OBČINSKI PODROBNI PROSTORSKI NAČRT ZA STANOVANJSKI OBJEKT NA JAKČEVI V NOVEM MESTU

STALIŠČA DO PRIPOMB IN PREDLOGOV

dopolnjenega osnutka občinskega podrobnega prostorskega načrta za
stanovanjski objekt na Jakčevi v Novem mestu

OPPN - Stanovanjski objekt na Jakčevi - prikaz površine sence - m 1:1500

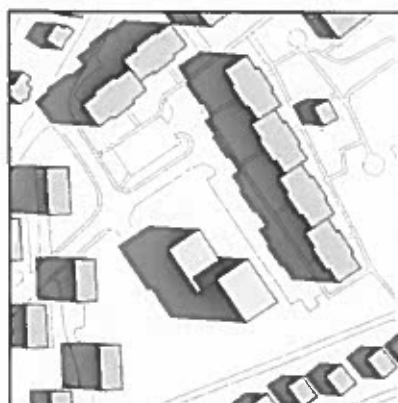
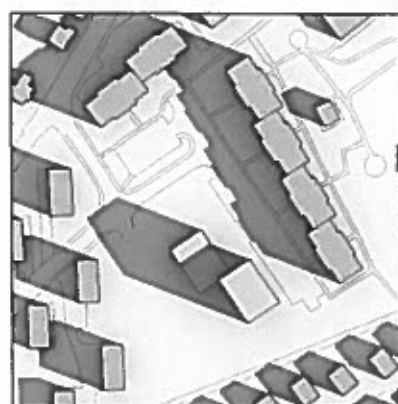
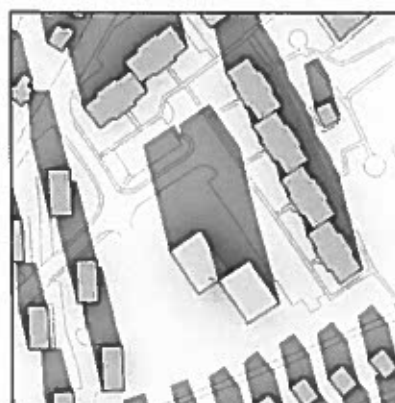
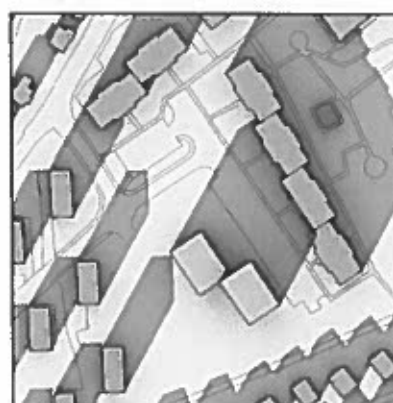
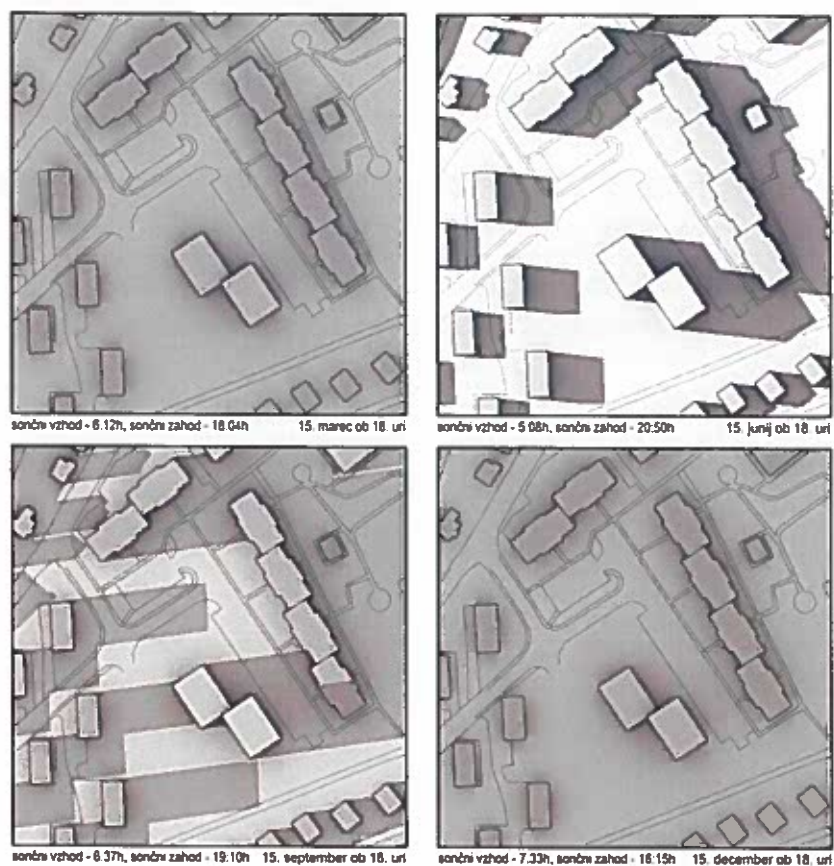
a) Iz dokumentacije izhaja, da naj bi se gradili dve enoti, in sicer stanovanjska bloka. Eden naj bi obsegal maksimalno tri kleti, pritličje in pet nadstropij, drugi pa celo tri kleti, pritličje in osem nadstropij. Skupno naj bi po načrtu imeli obe enoti min 6 oziroma 9 nadstropij, kar pa je celo več, kot znaša višina že obstoječih blokov na Jakčevi ulici. Višina je absolutno previsoka, saj bi takšna objekta povsem zaprla dnevno svetlobo tako stanovalcem na Maistrovi ulici, kot stanovalcem blokov Jakčeva 16, 18, 20 in 22. Stanovalcem na Maistrovi ulici bi bilo v celoti odvzeto zahodno sonce in svetloba.

Zato predlagava, da se najine pripombe upoštevajo v smeri, da se zniža višina predvidenih blokov.

Projektant je pripravil tudi študijo Prikaz površine senc (Air projektiranje d.o.o., Ljubljana, maj 2018). V njej so prikazane sence za štiri različne datume, in sicer za 15. marec, 15. junij, 15. september in za 15. december. Ure prikazov pa so ob 9h, 12h, 15h in 18h, kot je to razvidno tudi iz spodnjih slik, ki so sestavni del omenjene študije.

Iz analize osončenja oziroma vplivov senc na sosednje stavbe je bilo ugotovljeno, da ne lega oziroma ne višina nove večstanovanske stavbe ne bosta povzročila prekomernega senčenja okolice, sploh pa ne stavb na Maistrovi ulici, saj so zagotovljene več kot minimalne vrednosti osončenja. Iz grafičnih prilog študije (prikazane spodaj) je razvidno, da bodo sosednji objekti osončeni več kot 1 uro ob zimskem solsticiju, 3 ure ob ekvinokcijah in 5 ur ob letnem solsticiju in tudi več kot po strožjih priporočilih (2, 4 in 6 ur).

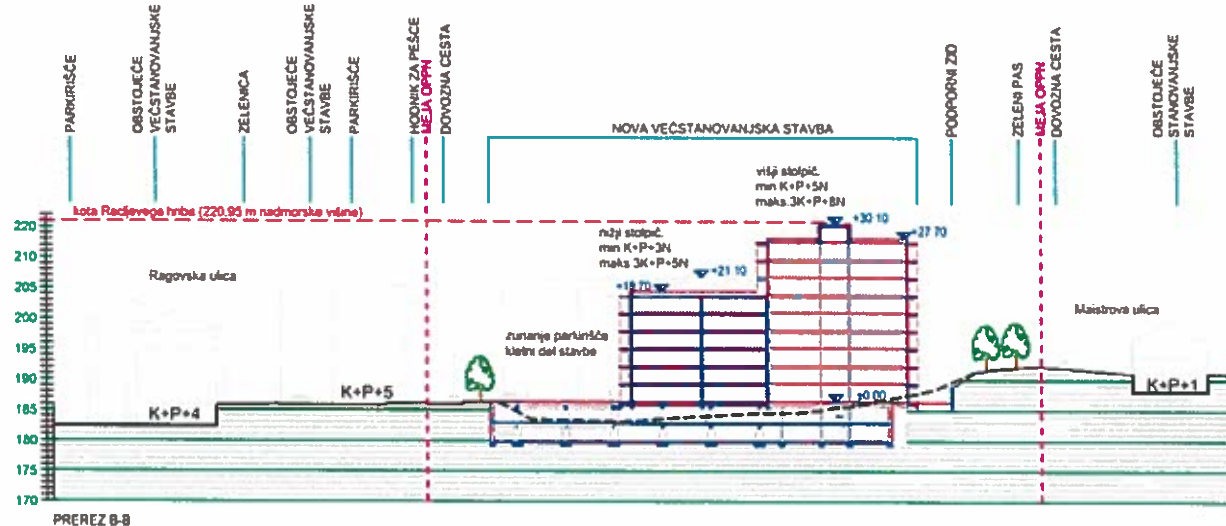
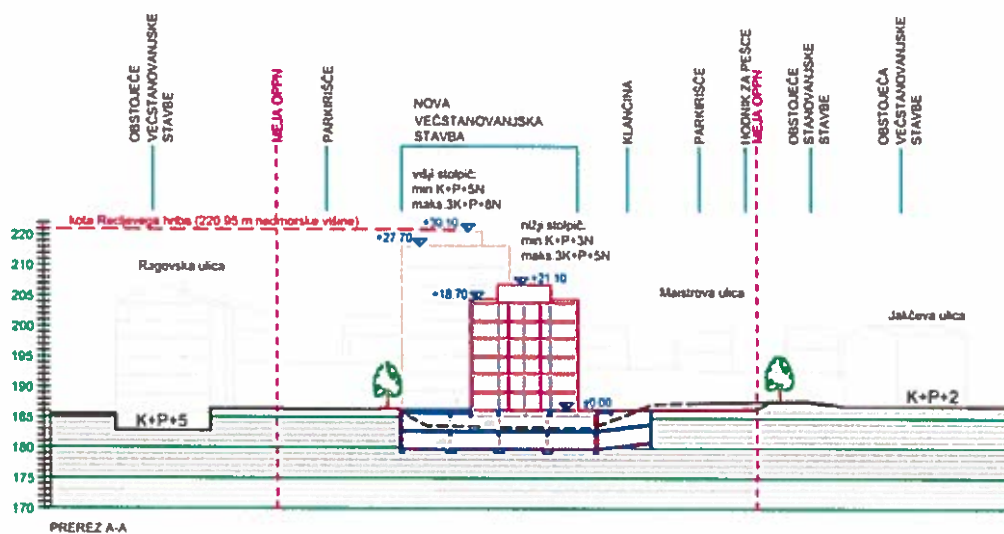
b) Nivojska razlika med pritličjem že obstoječih blokov in novih dveh, sploh ni razvidna.

Obrazložitev: Podlaga za pripravo OPPN je strokovna podlaga Urbanistično arhitekturna zasnova - drugi del (Air projektiranje d.o.o., oktober 2017), kjer so prikazani prostorski prikazi nove večstanovanjske stavbe, ki so vpeti v obstoječe okolje:

Poleg tega so iz grafičnega dela OPPN razvidni tudi različni višinski nivoji med obstoječimi objekti in novo stavbo, in sicer na grafiki 11. *Karakteristični prečni prerezi območja:*

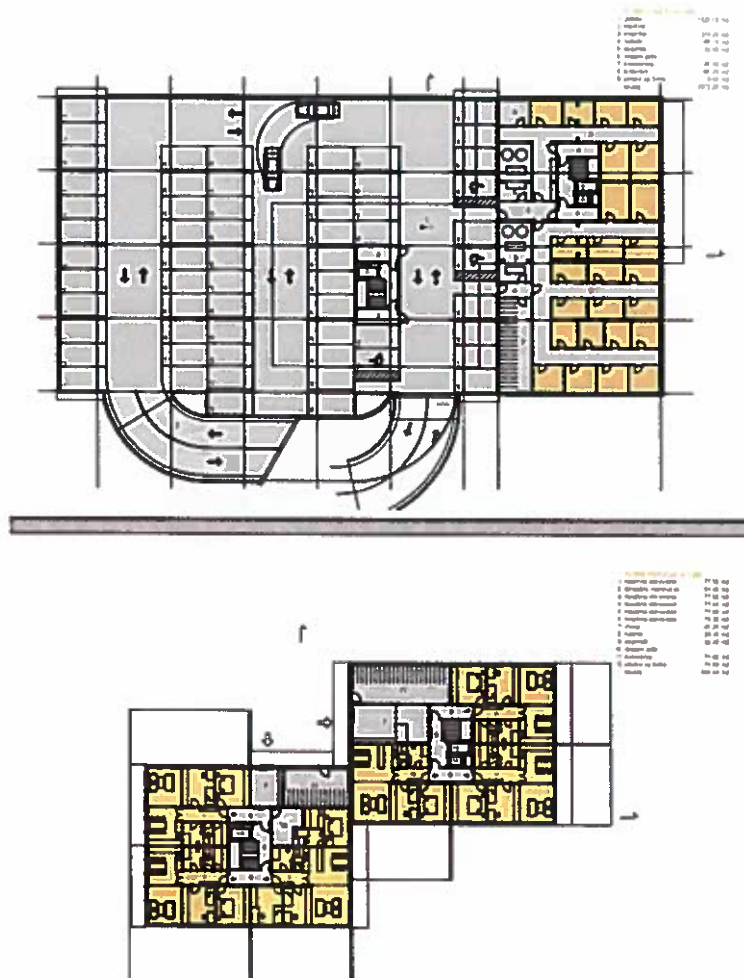
Pobuda, da se lahko pod trenutnimi predvidenimi nadzemeljskimi parkirišči zgradi K (ali 2K) podzemna garaža - parkirišča (glej prilogo).

Teren je povsem primeren/idealno (je že poglobljeno), vhod bi najverjetneje bil speljan vzporedno (oz. enako) kot za trenutne etažne lastnike (levo zunanji, desno etažni lastniki).

Obrazložitev: Zavedamo se problematike parkiranja v soseski. Kljub temu do sedaj ni bila podana nobena pobuda za eventualno gradnjo take parkirne garaže s strani lastnikov stanovanj v okoliških večstanovanjskih stavbah.

Investitor nove večstanovanjske stavbe bo v sklopu podzemnih etaž, ki so predvidena tudi pod površino zunanjega parkirišča na severni strani predvidene stavbe (razvidno iz spodnjega izseka iz strokovne podlage [Urbanistično arhitekturna zasnova - drugi del \(Air projektiranje d.o.o., oktober 2017\)](#)), zagotovil tudi nekaj dodatnih (odplačnih) parkirnih mest, ki bodo na voljo za druge uporabnike. Ni pa dolžan oziroma tudi ne more s tem rešiti problematike parkiranja okrog obstoječih večstanovanjskih stavb v soseski.

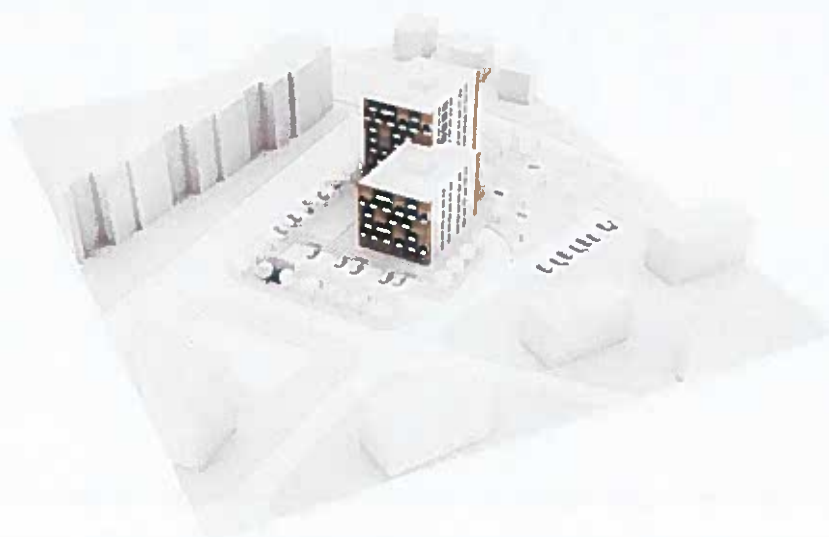
- a) Izdela naj se fotomontaža glede na okoliške objekte.
- b) Višina predvidenega višjega stolpiča je previsoka. Okoliški prebivalci bodo s predvidenim objektom izgubili zahodno sonce. Etažnost P+5 je sprejemljiva.
- c) Stanovanja pa bodo s tem izgubila na ceni.

Obrazložitev: Podlaga za pripravo OPPN je strokovna podlaga Urbanistično arhitekturna zasnova - drugi del (Air projektiranje d.o.o., oktober 2017), kjer so prikazani prostorski prikazi nove večstanovanjske stavbe, ki so vpeti v obstoječe okolje:
